Comune di Palù del Fersina Gamoa' va Palai En Bersntol

VARIANTE GENERALE 2021

CONTRODEDUZIONI

al verbale della conferenza di pianificazione
provinciale n. 01/2023 d.d. 20 dicembre 2022

PEM 145: loc. Vrottn

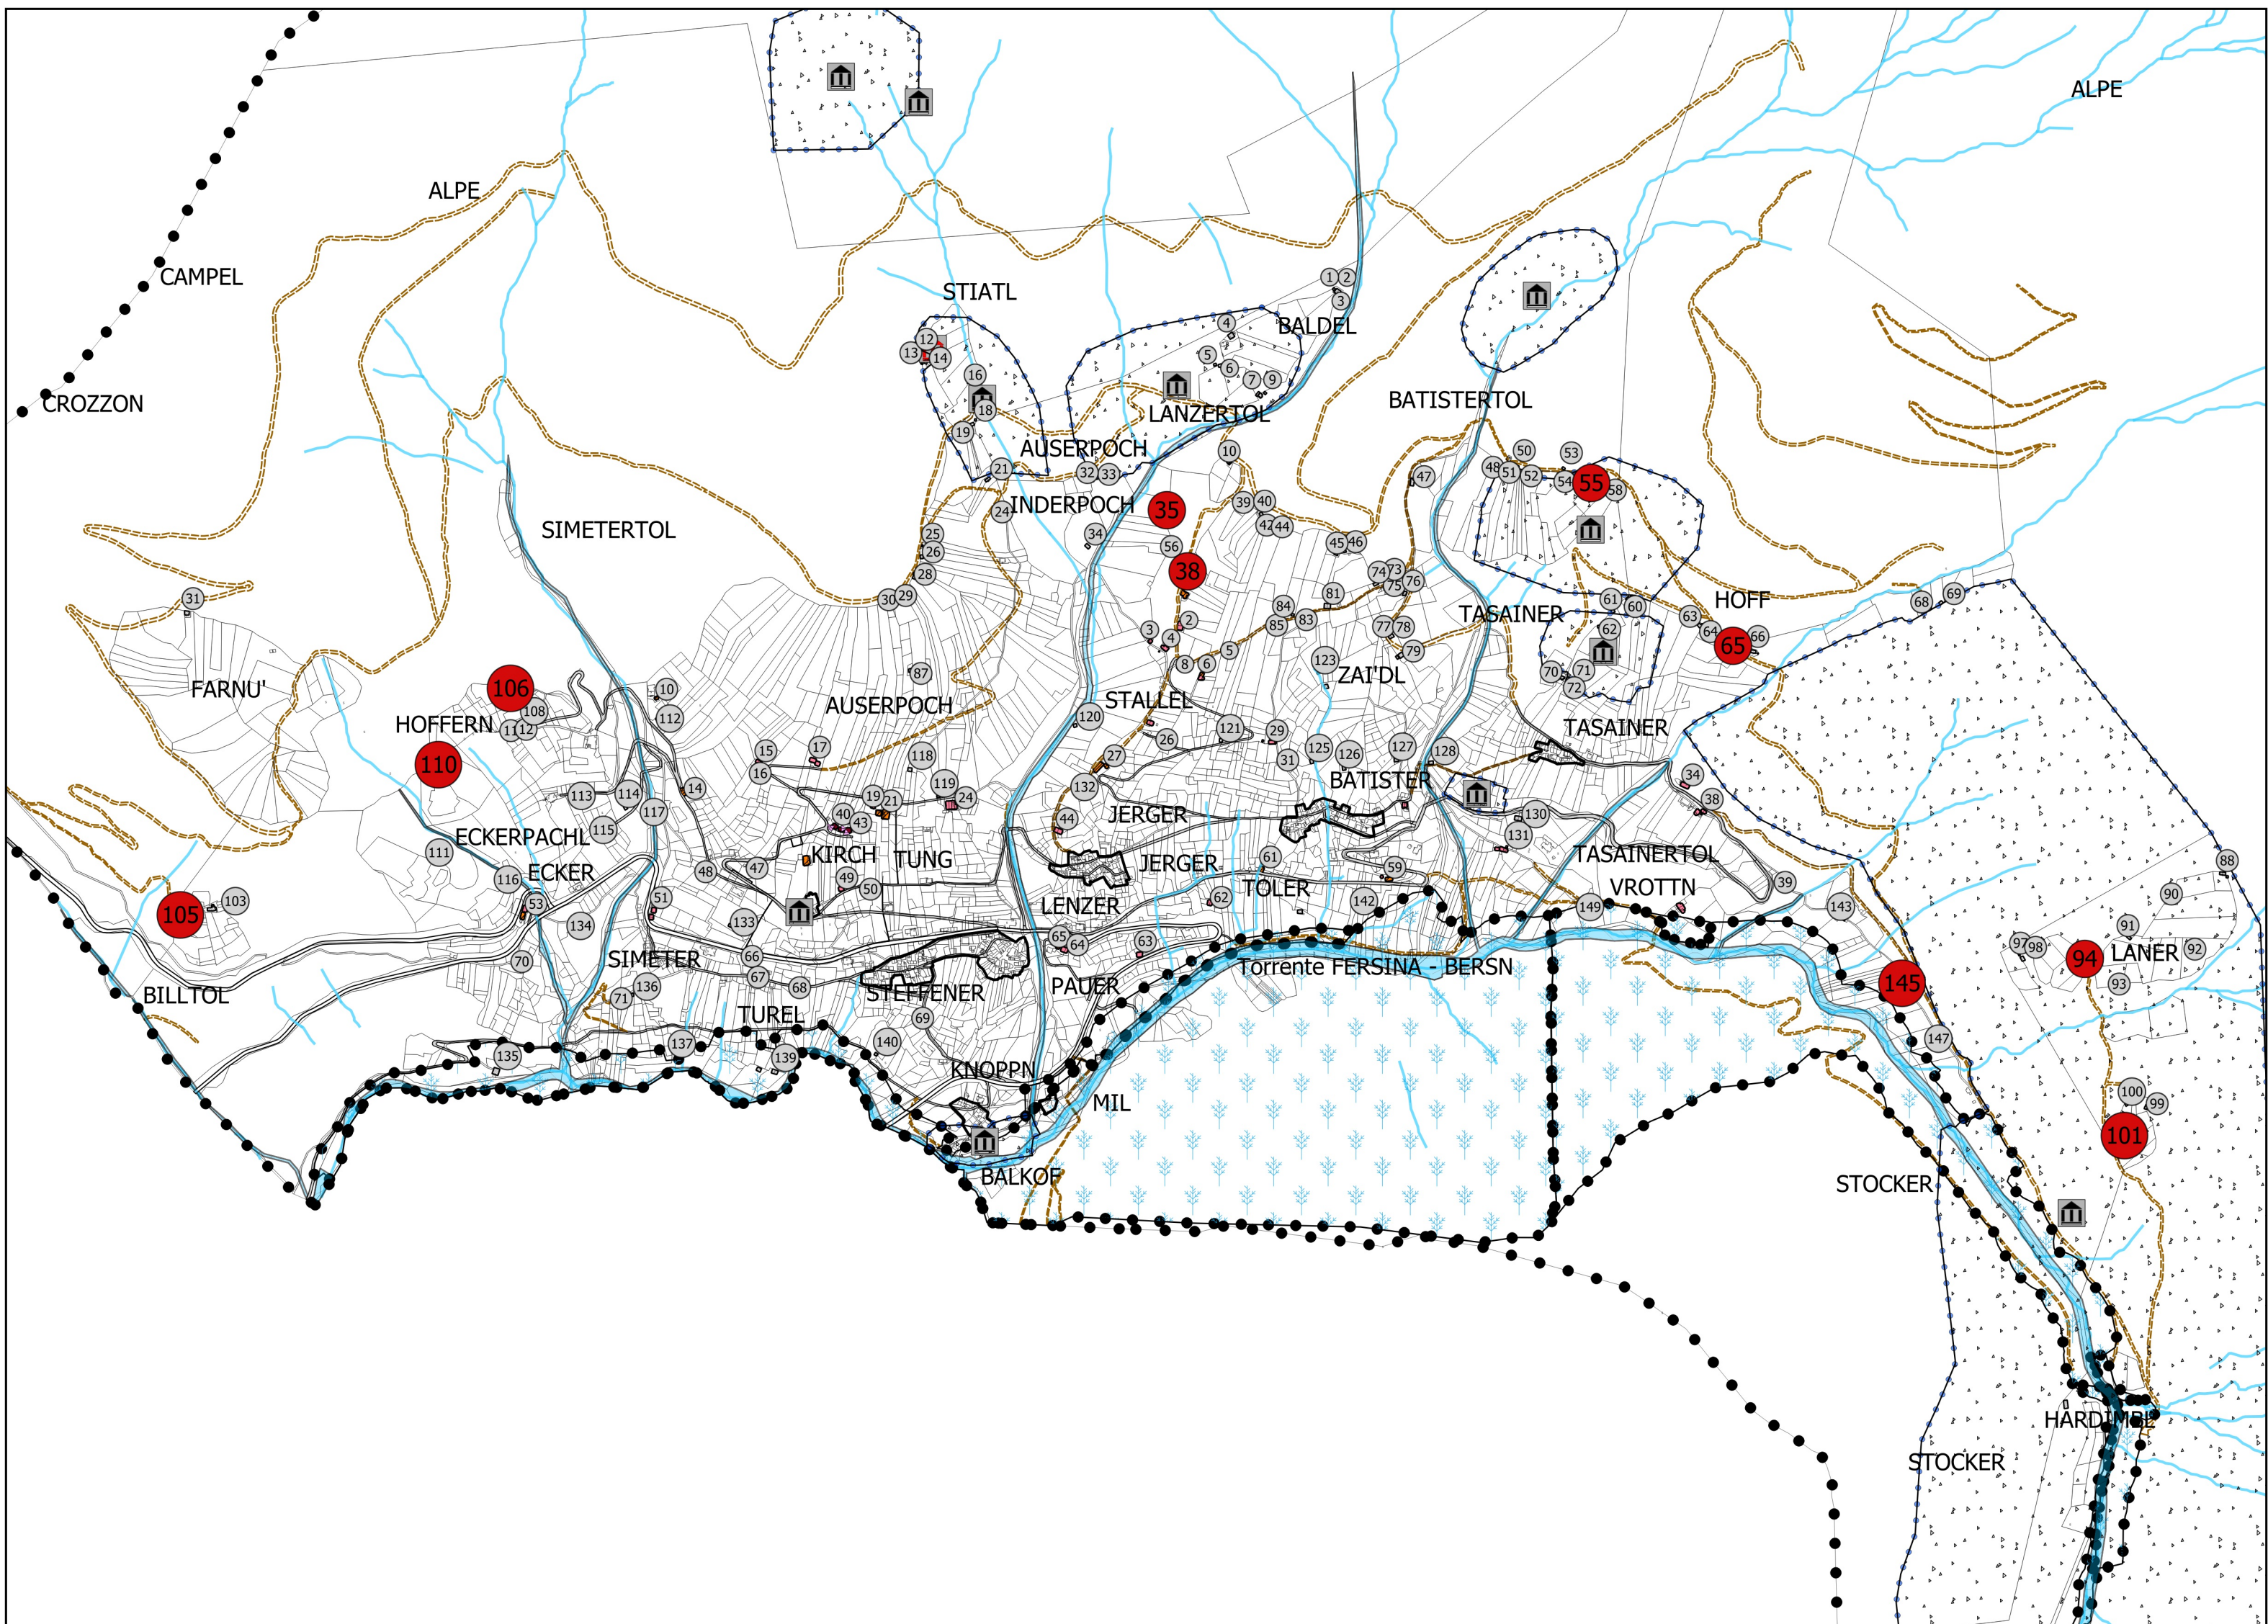
La località Vrottn è situata sul versante vallivo in destra orografica del torrente Fersina. Il manufatto è posto in adiacenza all'originario tracciato stradale che passa a monte dell'insediamento nelle vicinanze ai PEM 146 e PEM 147.

La possibilità di ricostruzione proposta dalla Variante rientra nella logica di ricomposizione paesaggistica dell'areale posto sul versante vallivo in destra orografica del torrente Fersina caratterizzato da ampie zone a pascolo alternate a macchie boscate al fine ulteriore di favorire il mantenimento delle aree prative in una zona particolarmente frequentata posta situata lungo il percorso escursionistico per il Rifugio Erdemolo ed il sito archeologico della miniera di Erdemolo.

Si precisa che la variante 564/1 non risulta ammissibile in quanto il manufatto di cui alla nuova scheda 148 risulta privo del necessari requisito di individuazione catastale.

foto storica località Frotten

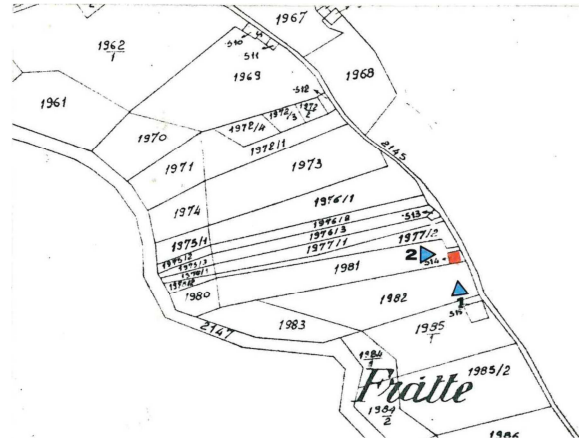
Loc. Frotten. Trattatasi di rudere che palesa chiaramente il sedime della muratura in pietra del piano terra. La muratura a monte è ancora integra e presenta un'altezza media superiore ad 1 m. La folta vegetazione a margine del bosco non aiuta la percezione di insieme della preesistenza risulta definita nelle sue dimensioni planimetriche. Per maggior dettaglio della documentazione fotografica si veda la scheda descrittiva.

Area di tutela ambientale PTC

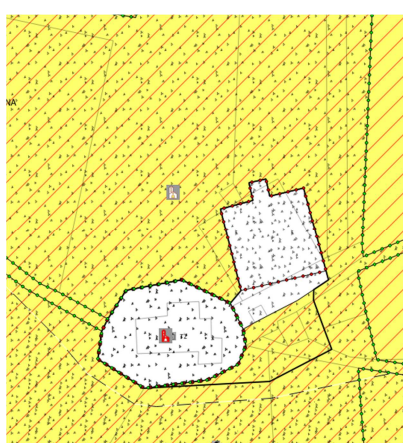
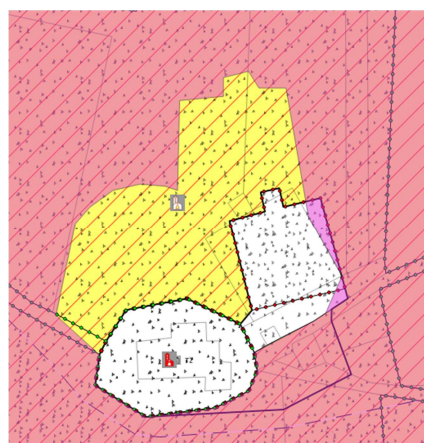
La ri-perimetrazione dell'area limitrofa al centro storico di Santa Maddalena è introdotta in relazione alla evidente traslazione impropria tra mappa catastale/PRG in vigore e aree di tutela ambientale del PTC. In questo caso si è riscontrato che la rappresentazione anomala dell'area di tutela deriva dalla errata rappresentazione del PTC, pertanto, ai fini di evitare l'esclusione dall'area di tutela di zone esterne al cimitero e alla chiesa di Santa Maddalena è stata rettificata la perimetrazione in coerenza con il PRG, anche tenuto conto delle disposizioni di cui all'art. 11 del PUP.
